## ANÁLISE DE PEDIDO DE OUTORGA DE EMPREENDIMENTO

**Referência:** Processo de outorga nº 30891/2022

<b>Processo AGEDOCE Nº</b>	015/2022 - GV
<b>Empresa</b>	SAMARCO MINERAÇÃO S. A.
<b>Empreendimento</b>	Mina de Germano – Rodovia 129
<b>Município</b>	Mariana/MG
<b>Endereço</b>	Rodovia MG 129, KM 117, Zona Rural
<b>Bacia</b>	Bacia Hidrográfica do Rio Doce
<b>CH</b>	DO1 – Rio Piranga
<b>Curso de água</b>	Afluente do Rio Piranga
<b>Documento em análise</b>	Parecer Técnico IGAM/GERUR/OUTORGA nº. 84/2022
<b>Finalidade do empreendimento</b>	CANALIZAÇÃO E/OU RETIFICAÇÃO DE CURSO DE ÁGUA
<b>Caracterização da intervenção</b>	CANALIZAÇÃO E/OU RETIFICAÇÃO DE CURSO DE ÁGUA
<b>DN CERH/MG nº 007/2002</b>	Grande porte e com potencial poluidor

**Figura 4. Seções típicas do sistema de drenagem interna**

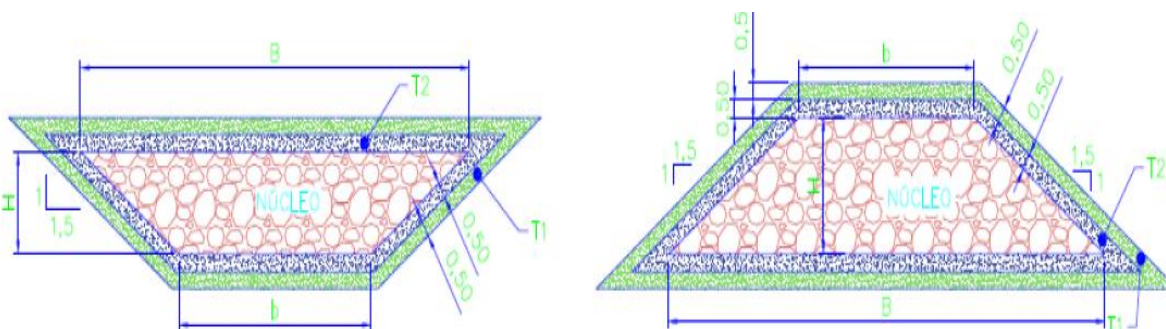
De acordo com o relatório técnico de outorga, o dimensionamento da seção drenante dos ramais e prolongamento da drenagem interna do Eixo 1 considerou o enrocamento com diâmetro  $D50$  igual a 150 mm e o  $k_T$  igual a 0,71 m/s. Sendo assim, a partir das definições acima a figura 4 apresenta a seção típica dos drenos enquanto a tabela 3 apresenta as dimensões dos drenos de fundo.

**Figura 6. Trecho do curso d'água a ser canalizado**

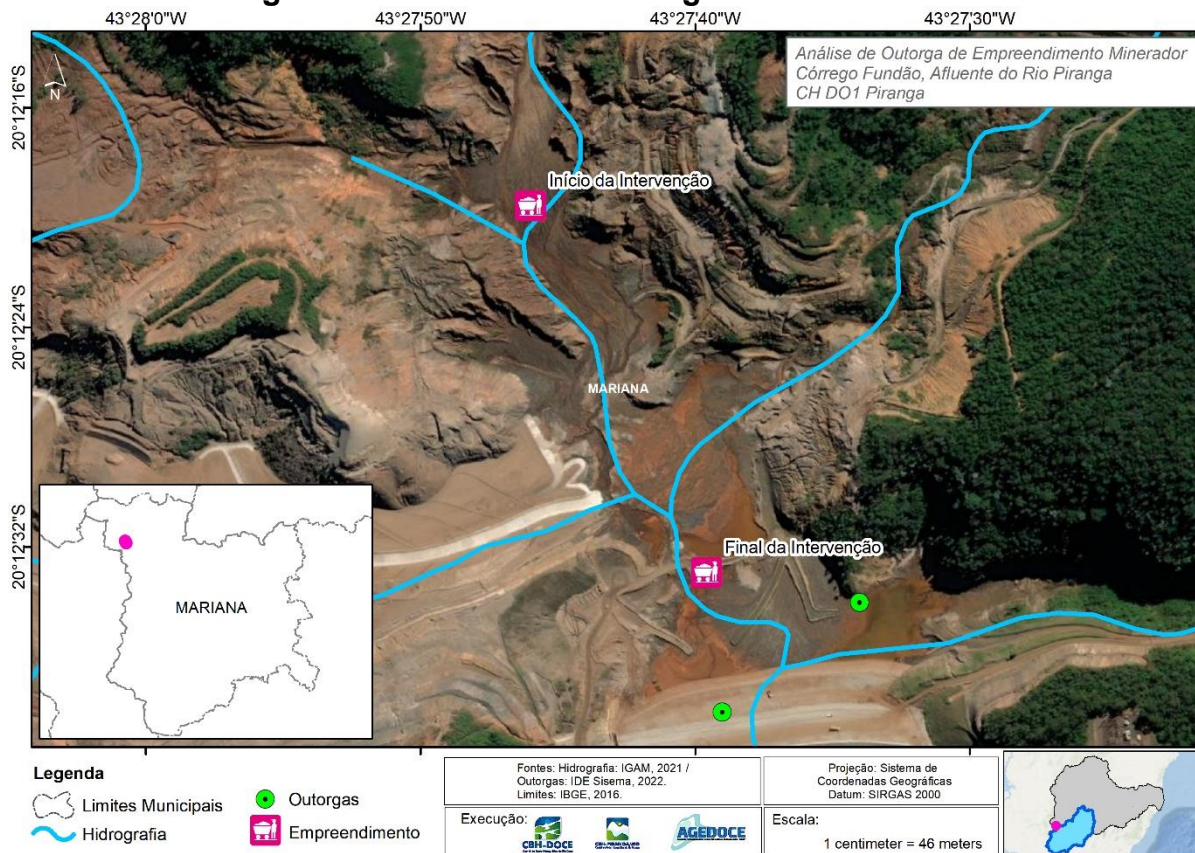
Em resumo, esse pedido de outorga na realidade se trata de uma canalização (dreno de fundo) em curso d'água sem consumo de água e, desta forma, não haverá alterações de demanda hídrica na bacia, conforme Figura 6 a seguir.

Em relação ao dimensionamento dos drenos de fundo, considerando as premissas adotadas nos estudos hidrológicos e hidráulicos, a requerente adotou um fator de segurança superior a 2,5 para as vazões estimadas, conforme exigido pela Norma da ABNT 13.029/2017.
